工程指示 / 要求簡箋(E.I.)

工程指示編號：EI / 0224 / 19

工程名稱：觀塘裕民坊

工程項目：幕牆 - 防水片 (窗台)

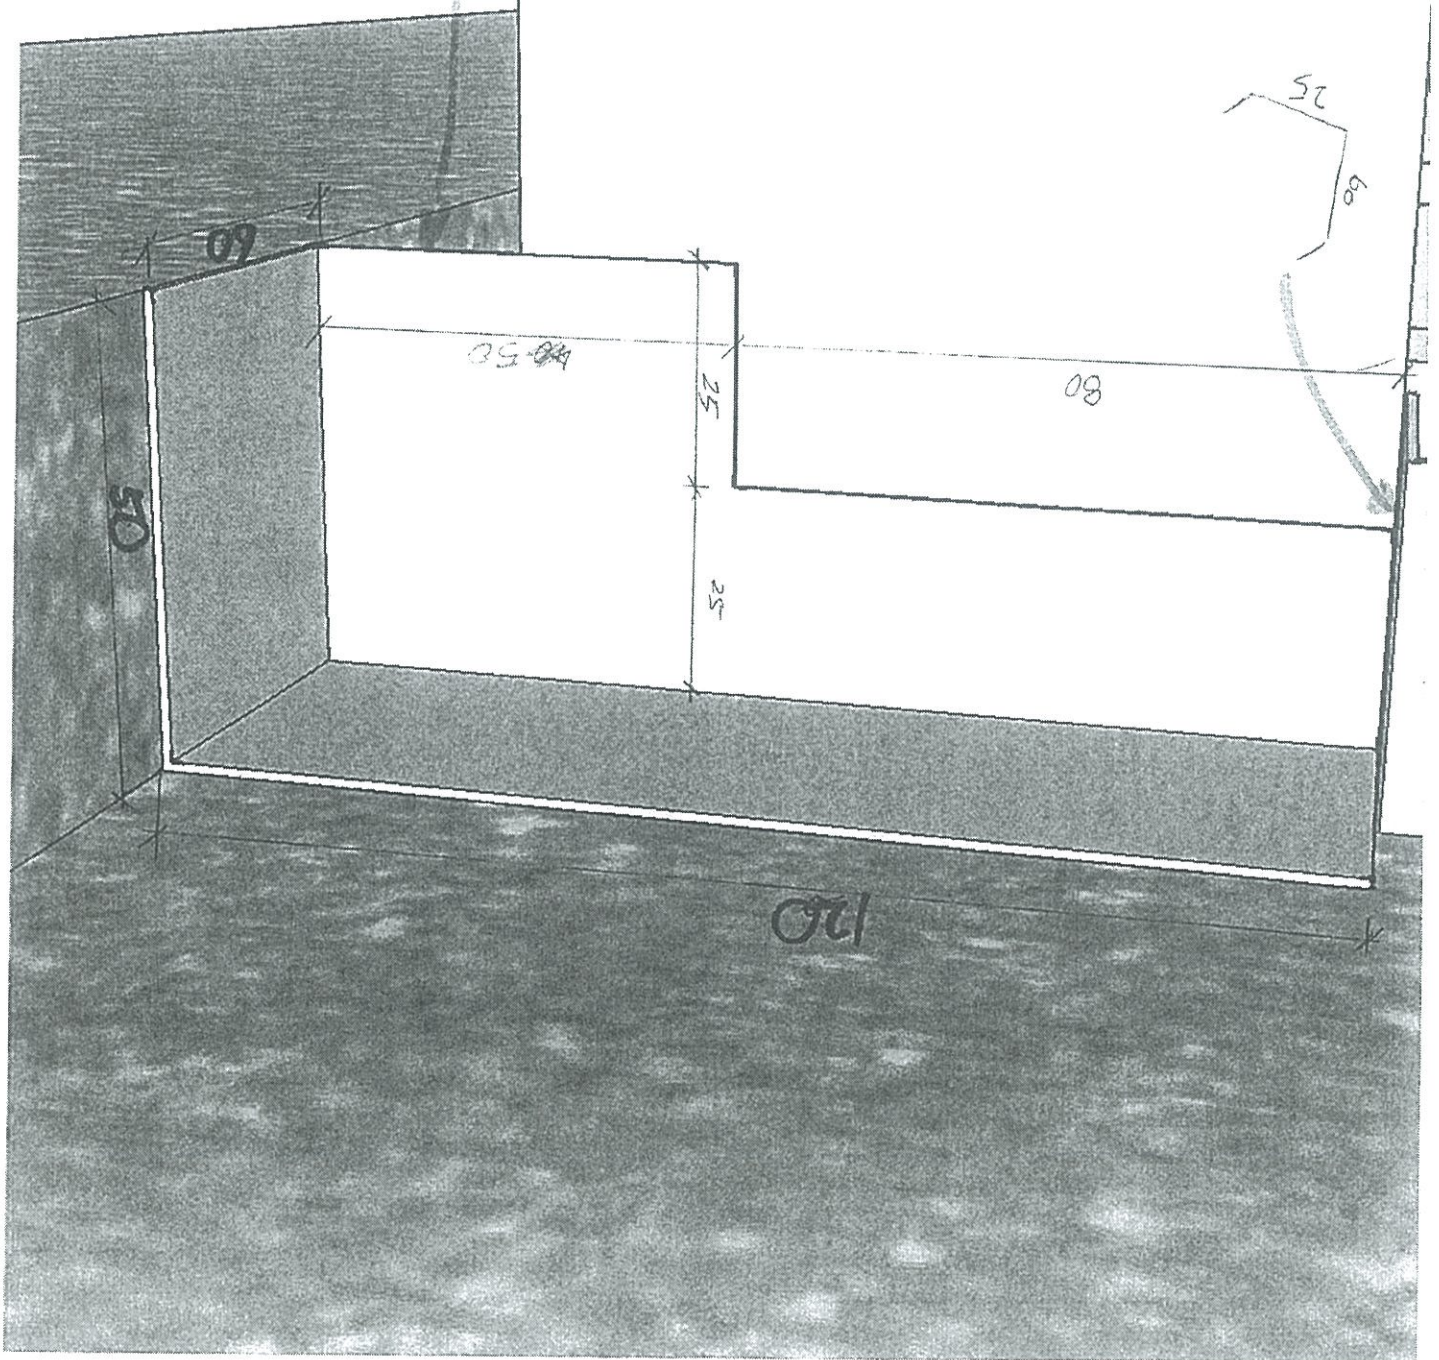
請生產防水片送到地盤

注意: 1. 一款, 有分左右, 各 30, 合共 60 件

2. 要有摺腳, 所有摺腳 10MM

3. 全用 1.5MM 鋁板摺, 可用鋁焊

4. 生統如需要加工圖, 請永林提供

~~30件~~ 30件
~~10~~ 10
~~60件~~ 60件
 合共 60件
